**Avis délibéré
de la Mission régionale d'autorité environnementale
Provence-Alpes-Côte d'Azur
sur la mise en compatibilité du PLU liée à la déclaration de
projet et sur le projet de centrale photovoltaïque de Vins-sur-
Caramy (83)**

N°MRAe 2021APACA18/2834
2021APPACA23/2816-2818

Avis du 05 mai 2021 sur la mise en compatibilité du PLU liée à la déclaration de projet et sur le projet de centrale
photovoltaïque de Vins-sur-Caramy (83)

Figure 3: Zonage avant/après mise en compatibilité du PLU - Source : dossier de mise en compatibilité du PLU

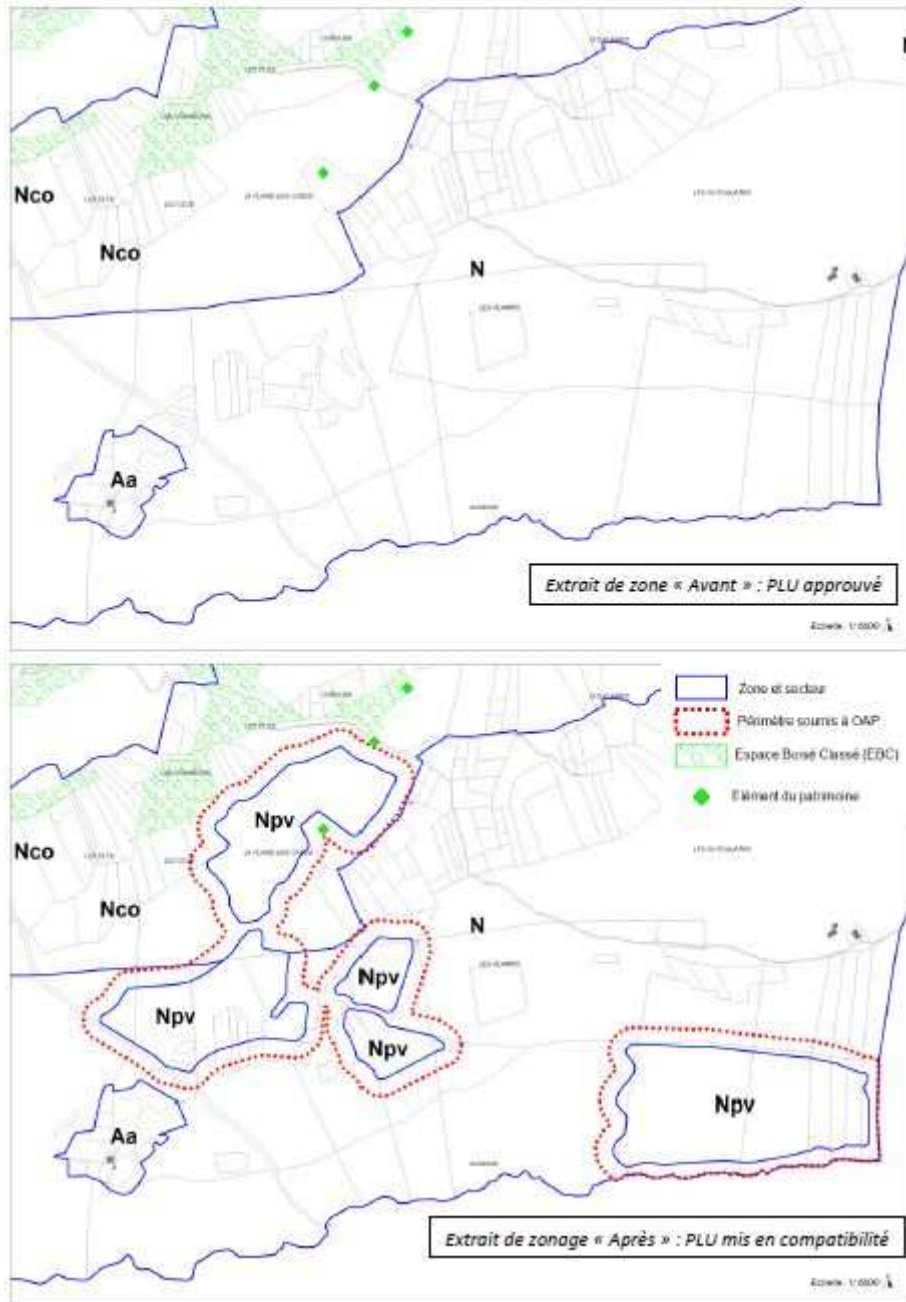
La MRAe observe que cette mise en compatibilité ne concerne que le projet objet du présent avis. Elle n'intègre pas le projet porté par Boralex pourtant également incompatible avec le PLU en vigueur.

Figure 4: Fonctionnement écologique local pour la grande faune - Source : étude d'impact, état initial

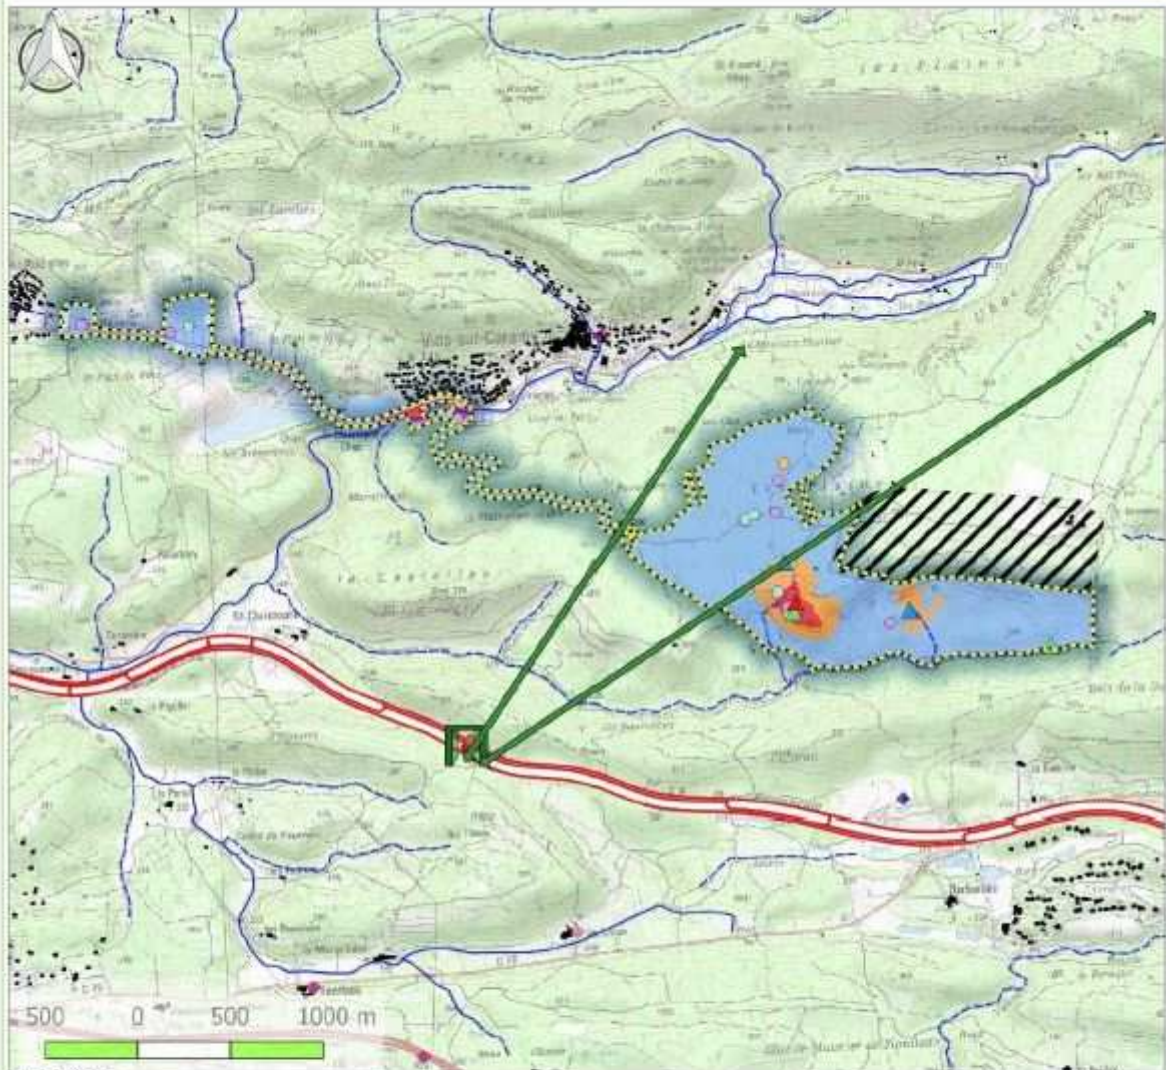
L'aire d'étude se situe au nord de l'autoroute A8 qui constitue une césure infranchissable pour de nombreuses espèces. L'écopont de Brignoles, situé à seulement 2,4 km du projet (cf figure 3) constitue l'une des seules connexions possibles entre le nord et le sud de l'autoroute et a été réalisé à cet effet en cohérence avec l'élaboration du SRCE. Le maintien et la restauration du corridor écologique identifié au SCot apparaît donc essentiel. L'étude d'impact met bien en évidence cet enjeu et précise que « *l'aire d'étude, comme le montre la diversité d'espèces présentes, et notamment de grands mammifères à fortes capacités de déplacement, se situe au sein d'un corridor de milieux naturels à l'échelle locale, d'autant plus important que de nombreuses césures sont présentes tout autour : autoroute A8 au sud et site Michelin clôturé au nord notamment. Il conviendra donc d'être particulièrement vigilants sur le maintien de ces connexions à l'échelle locale.* »

De la même façon, et bien que l'importance de l'enjeu lié au corridor écologique ait été correctement mise en évidence dans l'état initial, la MRAe s'étonne, malgré les mesures de réduction proposées (adaptation de la clôture pour permettre le passage de la petite faune tous les 100 m, création de pierriers favorables aux reptiles dans l'enceinte de la future centrale...), d'un impact brut seulement modéré et d'un impact résiduel qualifié de faible. Compte tenu de l'importance de l'enjeu, des nombreuses césures déjà existantes avant la réalisation du projet (en particulier l'autoroute A8 et le domaine clos de Mazagran), l'implantation d'une centrale photovoltaïque clôturée sur 55 ha pourrait mettre en péril le maintien de cette fonctionnalité écologique en continuité de l'écopont réalisé sur l'A8.

La MRAe recommande de réévaluer les impacts bruts et résiduels du projet sur le milieu naturel et les continuités écologiques, sur la base des compléments à apporter à l'état initial.
